Modulo per la presentazione delle osservazioni per i piani/programmi/progetti sottoposti a procedimenti di valutazione ambientale di competenza statale

ID: Codice procedura (ID_VIP/ID_MATM): 12691

“Progetto di un impianto eolico denominato “Pitigliano” ubicato nei comuni di Pitigliano (GR) e Sorano (GR) costituito da 20 (venti) aerogeneratori di potenza nominale 7,0 MW per un totale di 140,0 MW con relative opere connesse ed infrastrutture indispensabili”

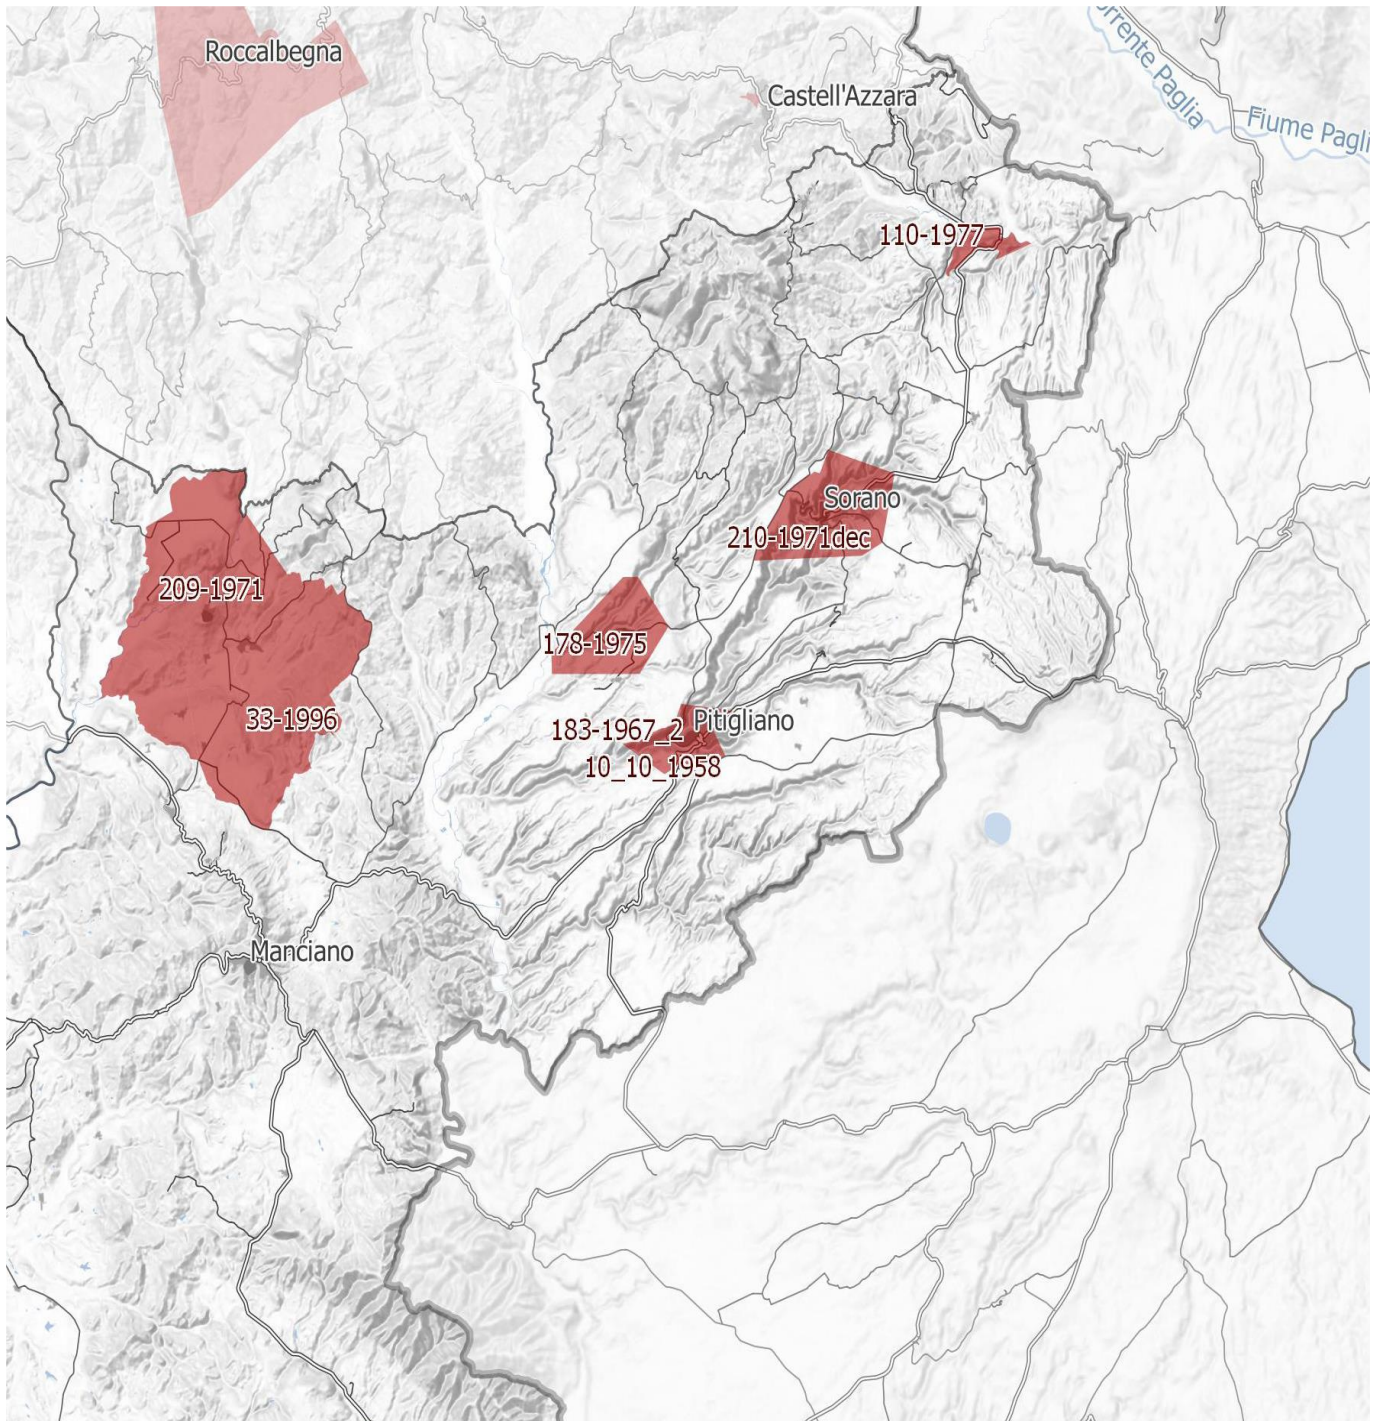
IMMAGINE n. 4 Si evidenzia che i tre aerogeneratori WTG 07, WTG 08 e WTG 09 impattano con il vincolo paesaggistico di notevole interesse pubblico del Centro Storico di Sorano. Il WTG 07 si troverebbe a 2828 m, WTG 08 2504 e WTG 09 2990. Il cavidotto dell'impianto invece impatta in buona parte del Vincolo paesaggistico ex art. 136 del CBC del Centro Storico di Pitigliano.

IMMAGINE n 5. Mappa eolici elaborata dall'Associazione Amici della Terra. La mappa evidenzia il cumulo degli impianti tra Lazio e Toscana.

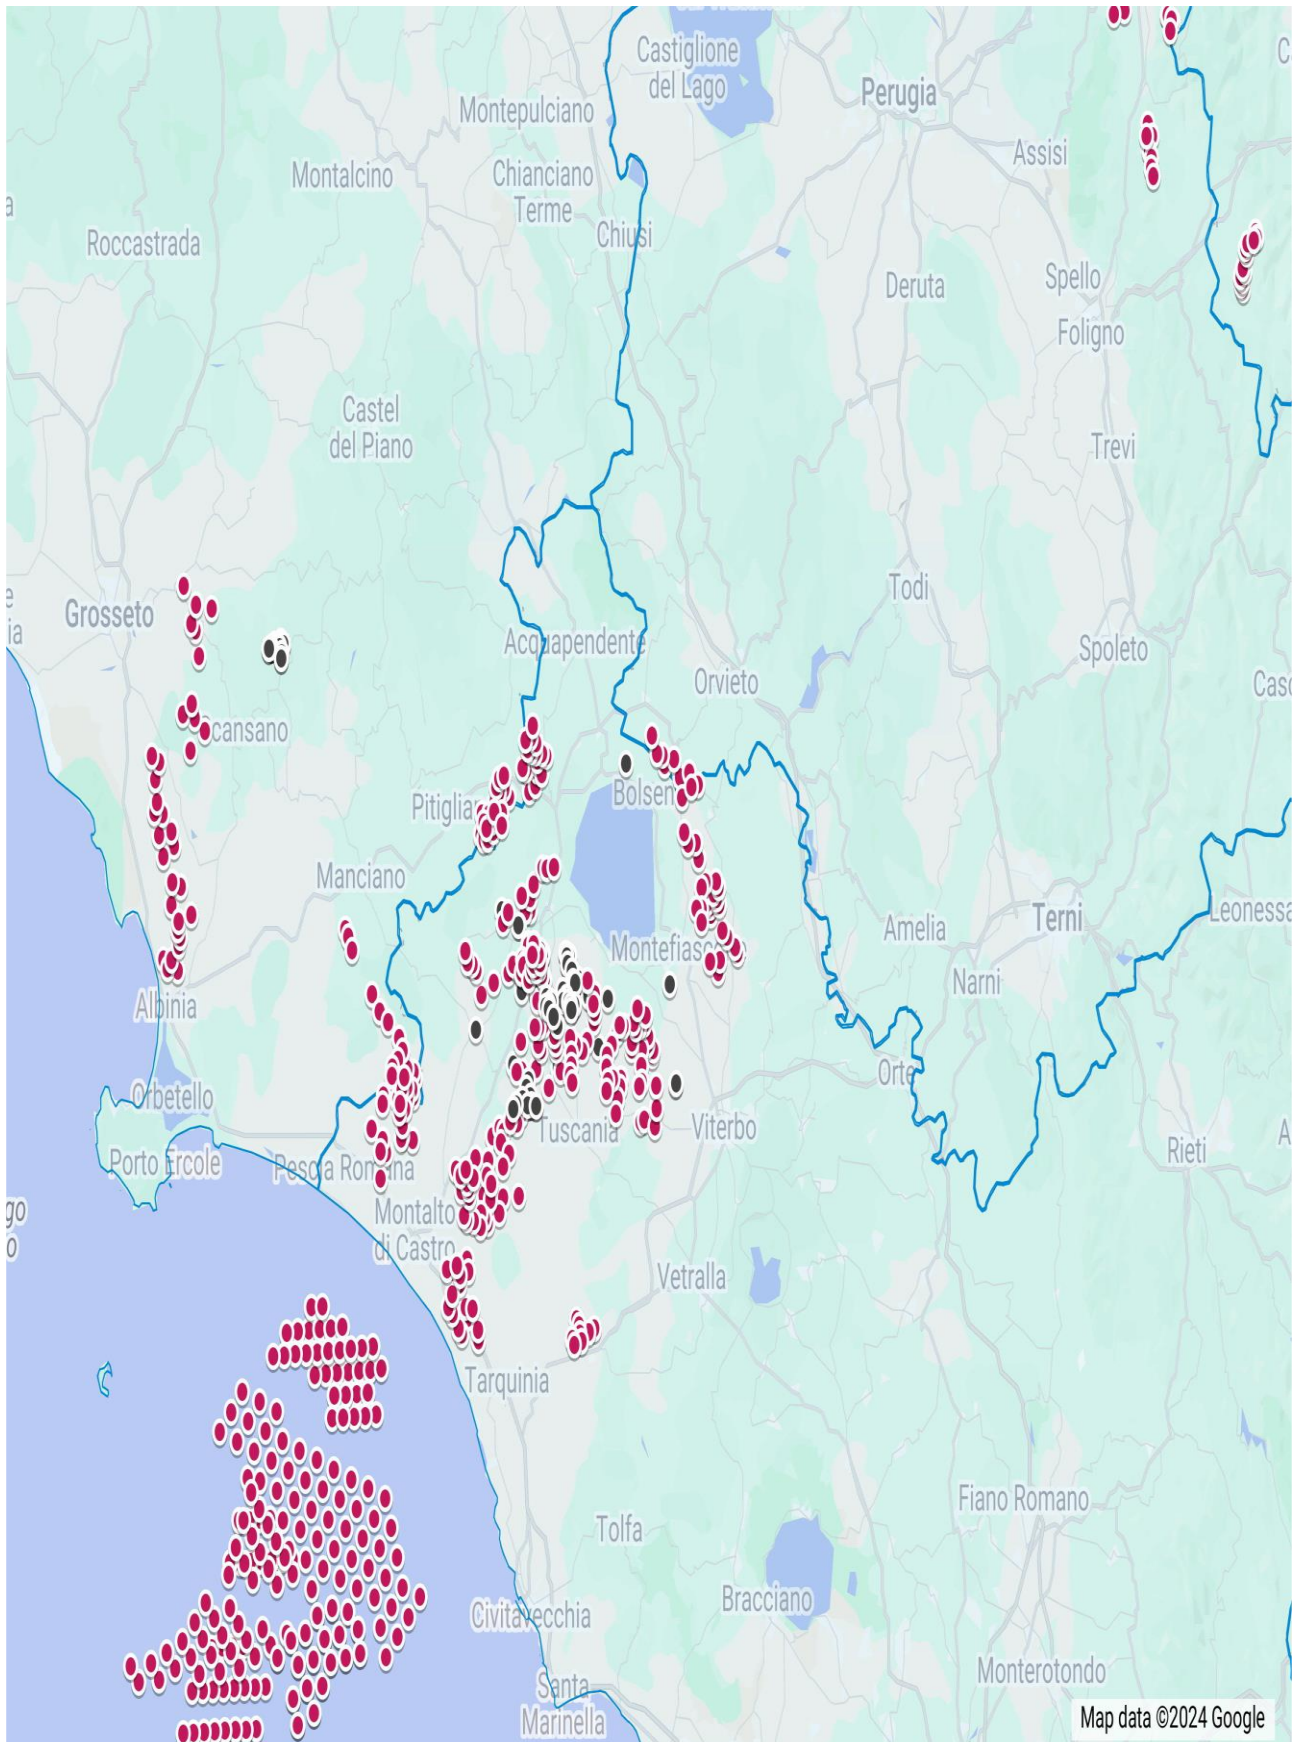
Riguardo al cumulo degli impianti FER, le mappe prodotte dalla proponente riguardano, come già evidenziato, soltanto una parte molto piccola degli impianti FER dell'area intermedia e vasta e in particolare di quelli eolici che contribuiscono a creare un notevole cumulo e la saturazione del territorio tosco laziale. Riguardo al cumulo dei soli impianti eolici si riporta la mappa dell'intervisibilità degli impianti eolici elaborata dall'Associazione nazionale “Amici della Terra”.

Gli aerogeneratori dell'impianto eolico “Pitigliano” si verrebbe a trovare da poche centinaia di metri dalle “pale” dell'eolico “Rempillo” ai due chilometri dell'impianto “Montarzo” di Onano senza contare la presunta vicinanza con gli

IMMAGINE n. 7 Mappa della intervisibilità degli impianti eolici elaborata dall'Associazione nazionale Amici della Terra. La mappa non è aggiornata comunque rende molo bene dell'enorme impatto visivo creato dal cumulo degli impianti.

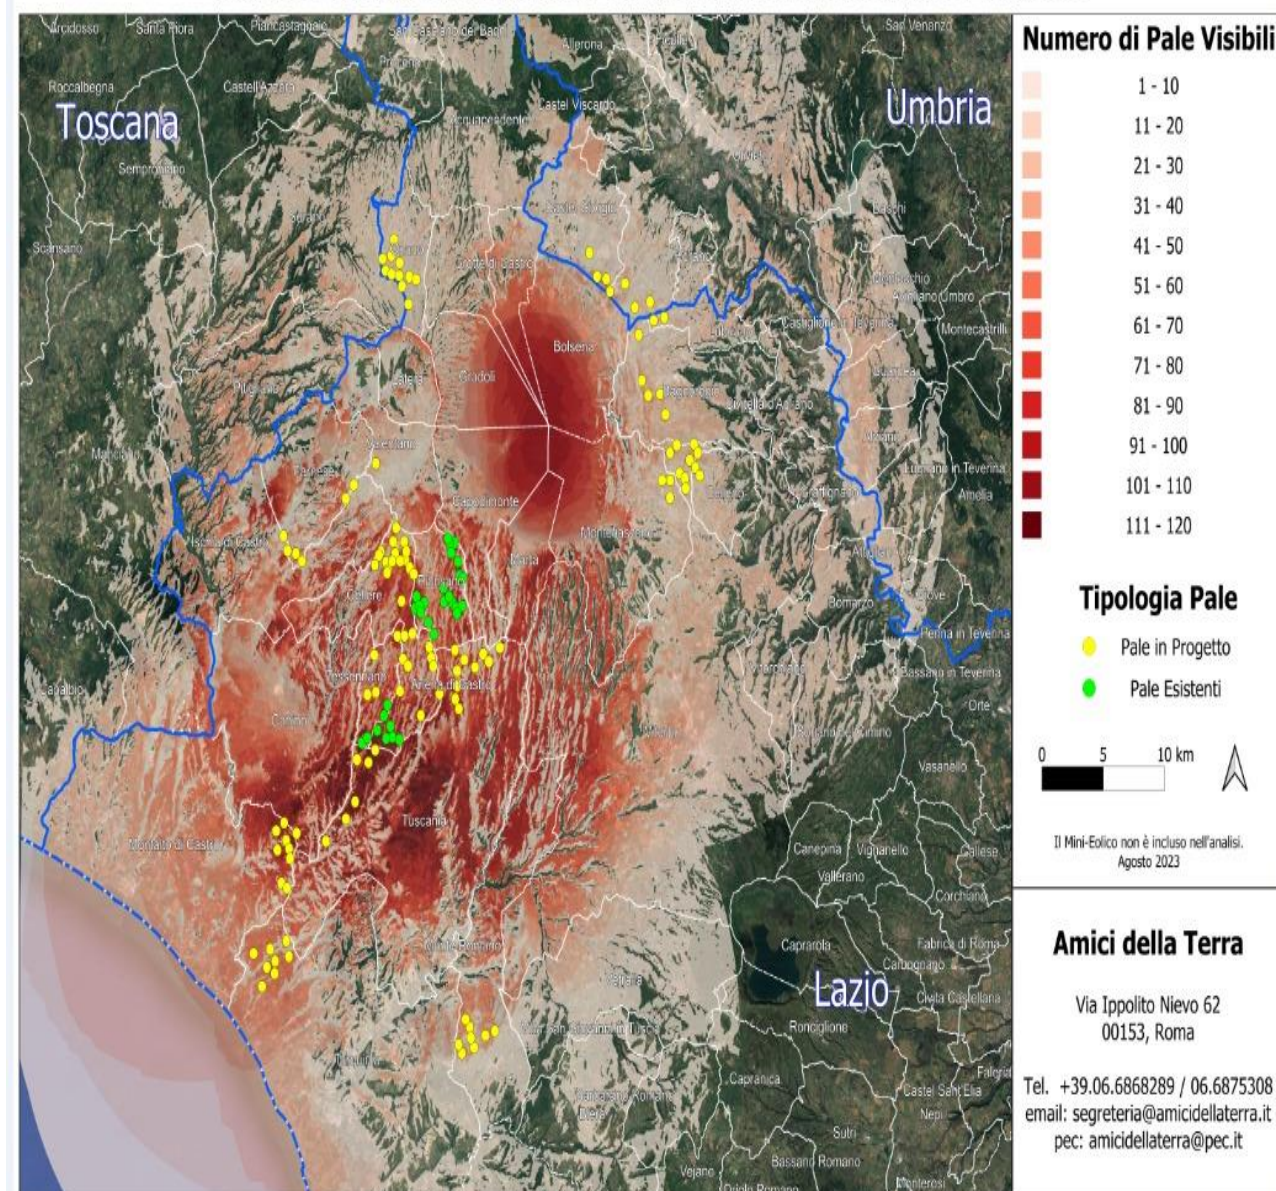
Se agli impianti eolici rappresentati qui sopra che non comprendono sia l'impianto eolico Pitigliano e le altre 14 pale del progetto eolico in verifica amministrativa sempre nel territorio di Pitigliano si aggiungono i migliaia di ettari (7000 fin'ora) di territorio occupato dagli impianti fotovoltaici e agrivoltaici e dalle altre tipologie appare chiaro il numero spropositato degli impianti FER nella bassa toscana e nella Tuscia.
